STRAATGEVEL
Nieuwe Toestand SCHAAL: 1/50

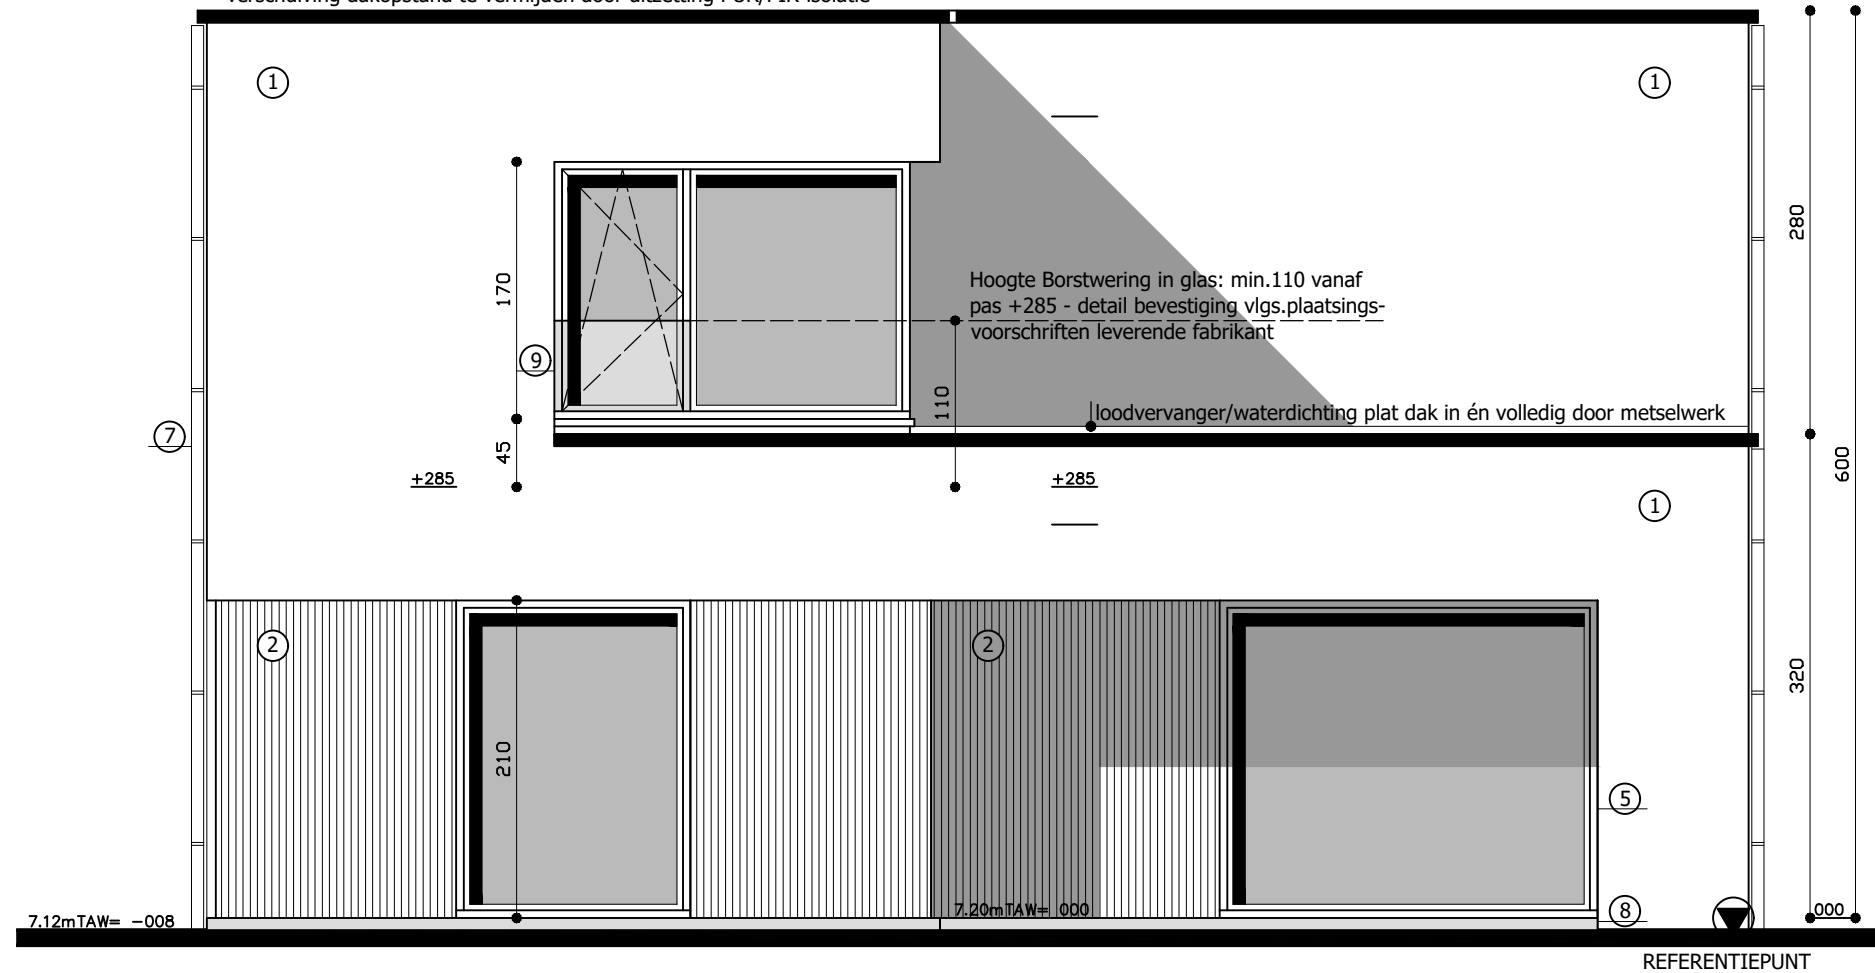
**ZIE BIJZONDERE
VOORWAARDE(N)**

alu-profiel/dakrandprofiel min.2cm verwijderd van gevelafwerking (gevelsteen)
+min.3cm vertikaal overlappend met gevelafwerking, kleur in overleg+kleur betonplex (18mm)
conform kleur alu-dakrandprofiel+dakopstand in gewapend beton (Buildwise/WTCB) om
verschuiving dakopstand te vermijden door uitzetting PUR/PIR-isolatie
